CREE / *CREATED*	DATE	ECHELLE	TITRE / *TITLE*		
JMA	10/02/2022	1:2	0222_FOEM-Motherboard		
MATERIAU / *MATERIAL*		SYSTEME	REFERENCE	FINITION / *FINISH*	COULEUR / *COLOR*
			E_FLG_01527

FLUIGENT
SMART MICROFLUIDICS

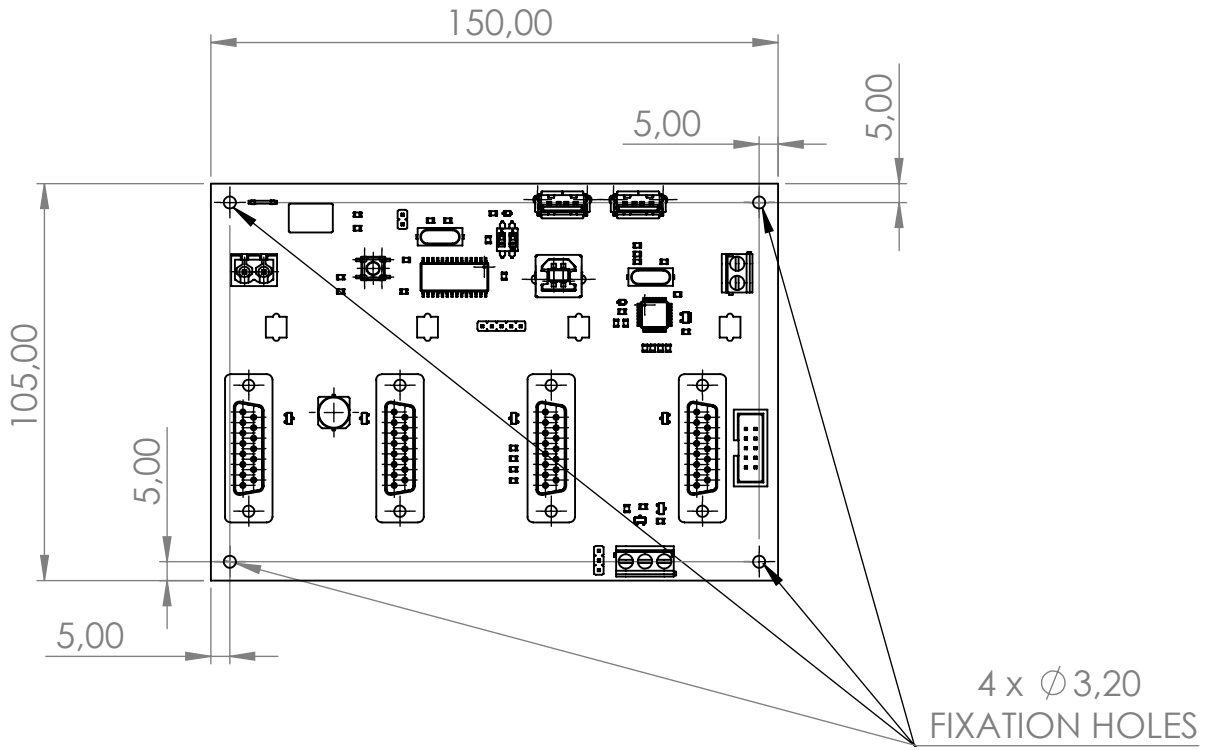
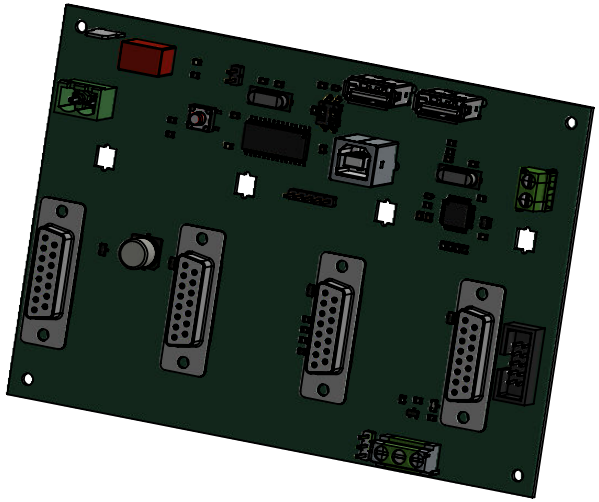
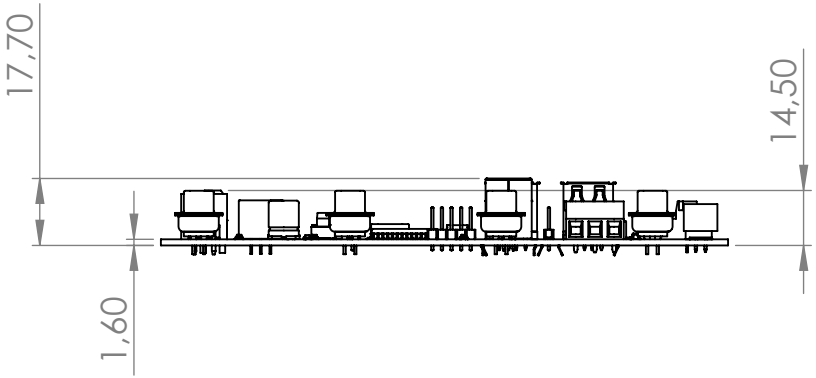
The electronic board should be elevated by at least **5 mm**, to keep the welding area free.
